# RAPPORT D'ENQUETE

ENQUÊTE PUBLIQUE PREALABLE A L'AUTORISATION ENVIRONNEMENTALE SOLLICITEE PAR L'EARL COUTURIER PORTANT SUR UN PROJET DE MISE EN CONFORMITE DE TROIS RETENUES COLLINAIRES, SUR LE TERRITOIRE DES COMMUNES DE VAUGNERAY ET GREZIEU-LA-VARENNE (69)

Pétitionnaire : EARL Couturier Le Martin 69670 VAUGNERAY

Commissaire enquêteur : Claire MORAND

Figure 4 : carte des bassins versant des 2 affluents à partir de la retenue A

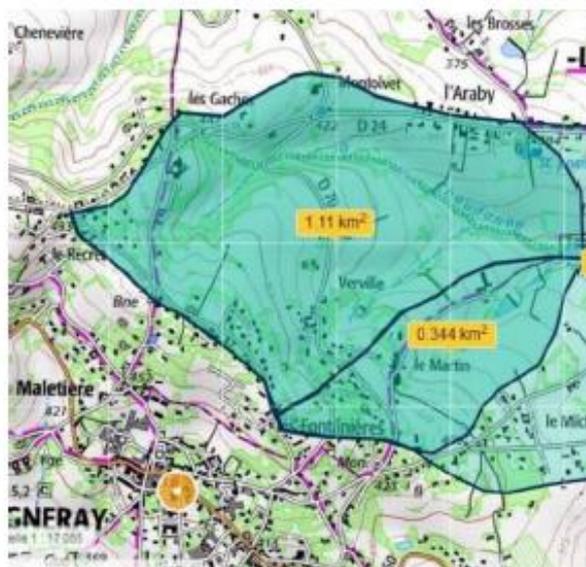
- **Le vallon de l'affluent**, incluant les bassins versants B et C, de 34,4 ha ;
- **Le vallon Chaudanne**, c'est-à-dire le bassin versant A sans les bassins versants B et C, de 111 ha.

Le débit mensuel maximum à l'étiage (mois de juin) à la station hydrométrique de Craponne est de 196 L/s pour un bassin versant de 48 km<sup>2</sup> soit un **débit spécifique de 4.1 L/s/km<sup>2</sup>**.

**Les débits à dériver sont donc de 1,41 L/s pour le vallon de l'affluent et 4,55 L/s pour le vallon Chaudanne.** On retrouve ainsi, mais de façon ajustée aux 2 affluents, le débit de 5,96 L/s qui avait été estimé à partir de l'ensemble du bassin versant.

Le dossier de mise en conformité prévoit un débit réservé uniquement pour le plan d'eau A de 61/s.

*Aucun débit réservé n'a été prévu au niveau des plans d'eau B et C compte tenu de leur configuration (forte dénivelée, thalweg sec, absence de poissons, etc.) ainsi que pour des raisons technico-économiques.*

Dans le cadre du Plan de Gestion de la Ressource en eau (PRGE), le SAGYRC accompagne les propriétaires de retenues collinaires pour la mise en place des débits réservés. La retenue A fait partie des 20 retenues collinaires prioritaires pour une mise en conformité. Le débit réservé est bien prévu pour cette retenue dans le cadre du dossier. L'analyse du SAGYRC pour les retenues collinaires B et C montrent également la nécessité de mise en place d'un débit réservé : présence d'un ruisseau, intérêt quantitatif. La réponse d'ANTEA Group sur la non mise en place de débit réservé sur les plans d'eau B et C n'est pas suffisamment argumentée au regard des enjeux. Il semble donc indispensable de suivre les préconisations du SAGYRC et de mettre en place un débit réservé pour les retenues B et C. Ce point fera l'objet d'une réserve.

Figure 4 : carte des bassins versant des 2 affluents à partir de la retenue A

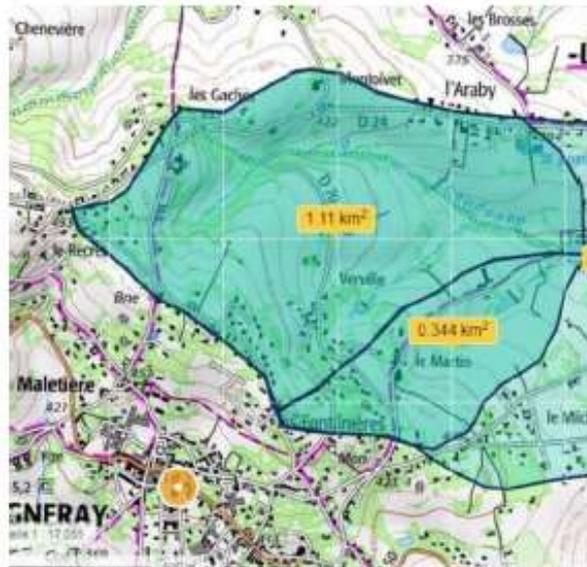
« Le projet prévoit une dérivation de la retenue A pour laisser transiter un débit réservé de 6L/s. Ce débit est conforme aux dispositions du Plan de Gestion de la Ressource en Eau (PGRE), pour rendre les retenues « transparentes » en été, avec un dimensionnement de la dérivation calé sur le débit mensuel moyen maximum pendant la saison d'étiage (mois de juin). Pour une retenue de 145,4 ha de bassin versant, le débit à dériver est donc de 5,96 L/s.

En revanche, le projet ne prévoit aucune restitution des débits d'étiage pour les retenues B et C et réfute l'intérêt d'un tel débit réservé sur les plans d'eau B et C. [...]

Ces retenues sont pourtant situées en travers de cours d'eau, sur un petit affluent de la Chaudanne, selon la carte des cours d'eau de la DDT à ce jour.

- **Le vallon de l'affluent**, incluant les bassins versants B et C, de 34,4 ha ;
- **Le vallon Chaudanne**, c'est-à-dire le bassin versant A sans les bassins versants B et C, de 111 ha.

Le débit mensuel maximum à l'étiage (mois de juin) à la station hydrométrique de Craponne est de 196 L/s pour un bassin versant de 48 km<sup>2</sup> soit un **débit spécifique de 4.1 L/s/km<sup>2</sup>**.

**Les débits à dériver sont donc de 1,41 L/s pour le vallon de l'affluent et 4,55 L/s pour le vallon Chaudanne.** On retrouve ainsi, mais de façon ajustée aux 2 affluents, le débit de 5,96 L/s qui avait été estimé à partir de l'ensemble du bassin versant.
